2. Bezirksregierung Düsseldorf, Kampfmittelbeseitigungsdienst, Schreiben vom 22.10.2009

3. Bezirksregierung Arnsberg, Schreiben vom 05.11.2009

Bauleitplanung Grotenrath – FP 44, BP 93

**Bebauungsplan Nr. 93 und 44. Änderung des FNP im Stadtteil Gro-
tenrath „Hinter den Höfen“**

Abb. 1: Obere Grundwasserleiter mit Bohrpunkten der Bohrungsdatenbank GD NRW.
Quelle: HygrisC: Hydrologisches Grundlageninformationssystem C (Grundwasser-Datenbank NRW)

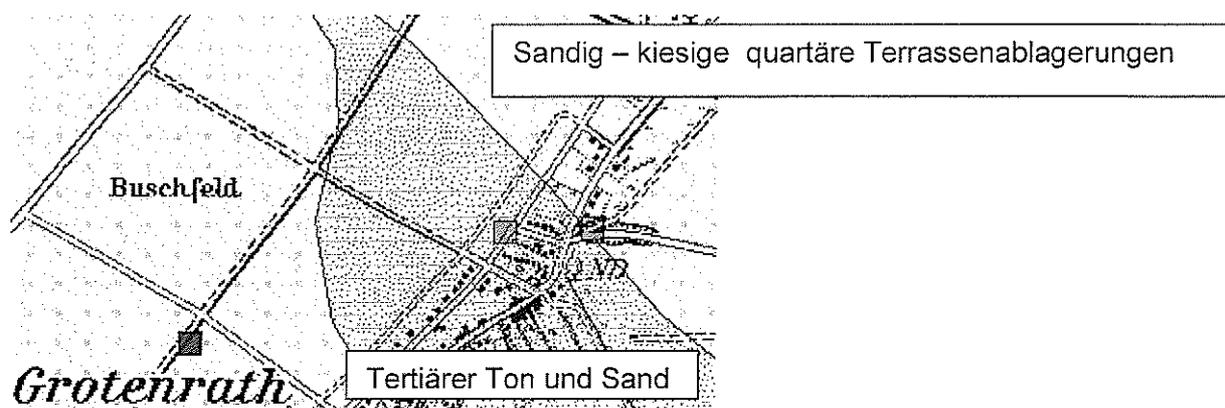
Durch das Plangebiet verläuft ein Substratwechsel (vgl. **Tab. 1** und **Abb. 1**) über einer geotektonischen Abschiebung:

Im nördlichen Bereich ist sandiger Löß anzutreffen und im mittleren bis südlichen Abschnitt sind sandig-kiesig-tonige Schichten anzutreffen. Das Bodensubstrat bildete sich aus tertiärem Lockergestein (höchste Schutzstufe Stufe 3, vgl. **Abb. 2**), dessen Versickerungsverhalten sich von umliegenden Böden unterscheidet. Baugrunduntersuchungen und Versickerungsgutachten sollten dementsprechend angelegt und ausgewertet werden.

Der Substratwechsel wird durch jeweils eine Bohrung belegt (**Tab. 2** und **Abb. 1**). Ansprechpartner ist hierzu Herr Bach: Tel.: 897 285, bach@gd.nrw.de :

Abb.2: Besonders schützenswerter Archivboden aus tertiären Ablagerungen
Auskunftssystem der Bodenkarten im Maßstab 1 : 50 000 von NRW. CD - ROM - mit der *Karte der Schutzwürdigen Böden*, 2. Ausgabe 2004. Hrsg.: Geologischer Dienst NRW. [ISBN 3-86029-709-0].

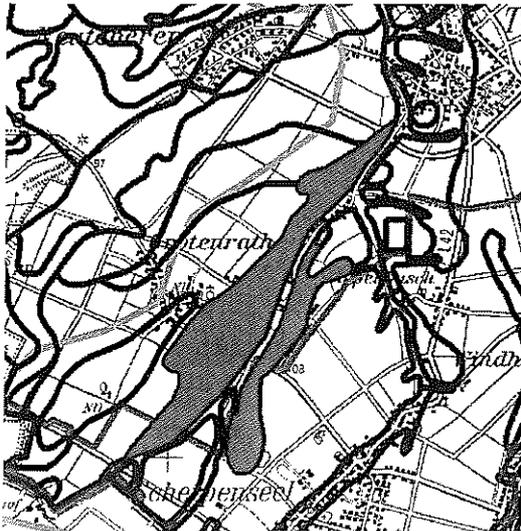
Der Beschreibung des Schutzgutes Boden mit „geringer Wertigkeit“ aufgrund seiner landwirtschaftlichen Nutzung kann aufgrund von Humusanreicherung und der Einstellung eines optimalen pH – Wertes nicht entsprochen werden.

Nach der *Karte der schutzwürdigen Böden* ist die Schutzstufe von betroffenen Bauflächen zu benennen: In diesem Fall liegt ein *Archivboden* mit Seltenheitswert aus tertiären Lockergestein der höchsten Schutzstufe 3 vor. Auskunft über diesen Boden gibt das Auskunftssystem der BK 50 NRW.

Punkt 2.1.2 des Umweltberichtes erhält folgende Fassung:

Lt. Informationen des Geologischen Dienstes NRW liegt nach der Karte der schutzwürdigen Böden im Plangebiet ein sog. Archivboden mit Seltenheitswert aus tertiärem Lockergestein der Schutzstufe 3 vor. Der Boden ist mit Humus angereichert.

Auf den Schutzgrad des Bodens wird im Umweltbericht unter Punkt 2.1.2 hingewiesen.
